dostavljamo Vam izvješće o izvršenim nadopunama i dopunjenu Studiju za Glavnu ocjenu prihvatljivosti zahvata za ekološku mrežu za zahvat „Dovodni melioracijski kanal za navodnjavanje Biđ-bosutskog polja – 7. faza – dionica spoja s rijekom Savom“.

## IZVIJEŠĆE O IZVRŠENIM NADOPUNAMA U STUDIJI

Primjedbe Državnog zavoda za zaštitu prirode i odgovori izrađivača studije (Institut za istraživanje i razvoj održivih ekosustava) za Glavnu ocjenu prihvatljivosti zahvata za ekološku mrežu, u skladu s kojima su izvršene nadopune Studije:

**Slika 2.1-1.** Trasa dovodnog melioracijskog kanala Biđ-bosutskog polja

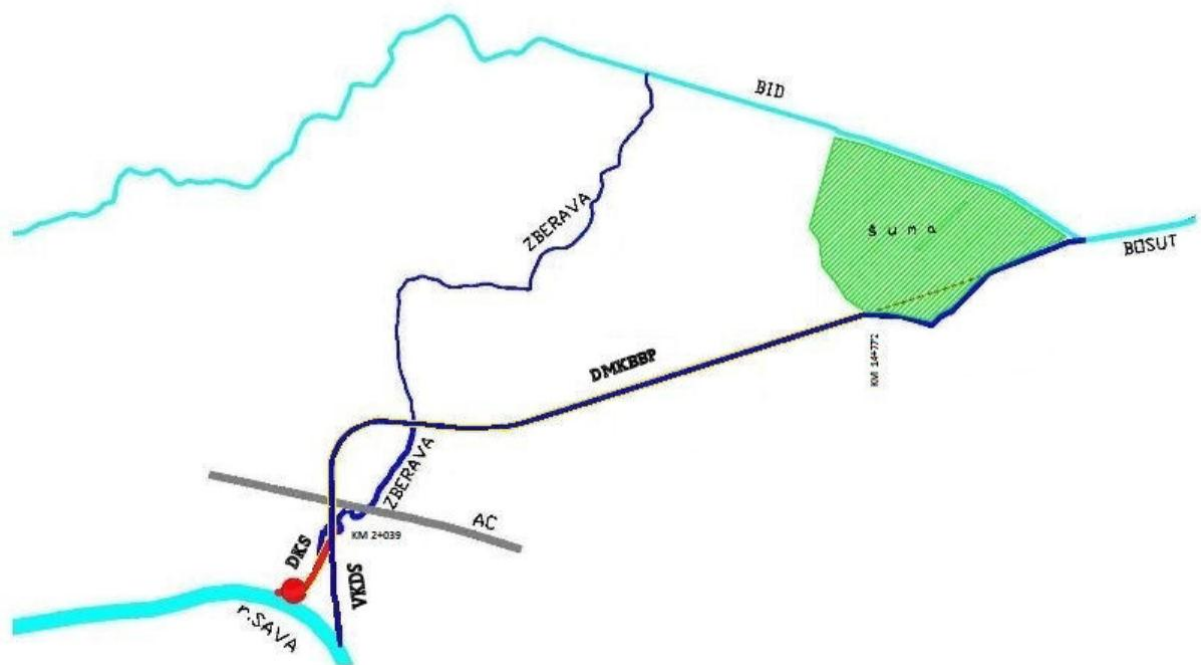
- U cilju ublažavanja utjecaja predmetnog zahvata potrebno je razmotriti redimenzioniranje ušća za potrebe melioracijskog projekta, obzirom da su predložene dimenzije ušća melioracijskog kanala u rijeku Savu dimenzionirane za projekt višenamjenski kanal Dunav – Sava.

Izvršena je dopuna studije u poglavlju 2.1.1. *Uvod* s pojašnjenjem razloga zašto nije moguće redimenzionirati kanal na spoju s rijekom Savom jer su dimenzije kanala uvjetovane objektima hidročvora „Sava“, a to su upusna ustava i crpna stanica, dakle objekti dimenzionirani za potrebe DMKBBP:

Dovodni melioracijski kanal BBP na dionici od km 0+000 do 0+675 se izvodi u gabaritima DKS, a dimenzije njegovog regulacijskog poprečnog profila na ovoj dionici, su uvjetovane objektima hidročvora „Sava“, a to su upusna ustava i crpna stanica.

Kako bi se ovo realiziralo nužno je izvesti korito melioracijskog kanala i planiranu regulacijsku građevinu na njemu za zahvat vode iz rijeke Save - ustavu i crpnu stanicu, tj. građevinski dio navedenih regulacijskih objekata treba realizirati u projektiranim gabaritima.

Dimenzioniranje spoja kanala dodatno je pojašnjeno i u poglavlju 2.1.3. Opis tehničkog rješenja izgradnje 1. do 6. dionice kanala:

Dovodni melioracijski kanal BBP ukupne je dužine 14772.81 m, u stacionaži km 0.0 ulazi u inundacijski pojas rijeke Save (u savskom KM 326+630), a u stacionaži km 14+772.81 spaja se na postojeće korito kanala Konjsko. Kanal je kod spoja s rijekom Savom trasiran po trasi Derivacijskog kanala Sava (DKS), km 0+000 do 2+039.62, a dalje po trasi višenamjenskog kanala Dunav-Sava (VKDS), km 2+039.62 do 14+772.81, (**slika 2.1-1.**). U poprečnom smislu dovodni melioracijski kanal BBP je reduciranog profila i kapaciteta u odnosu VKDS.

*Dovodni melioracijski kanal BBP ima isključivo melioracijsku funkciju i realizirati će se u smanjenim dimenzijama koje će zadovoljiti njegovu osnovnu funkciju: dovod vode iz rijeke Save u kanalsku mrežu BBP – rijeke Biđ i Bosut. Tehničko rješenje izgradnje melioracijskog kanala nalazi se unutar projektiranih gabarita budućeg VKDS i može se po potrebi nadograditi.*
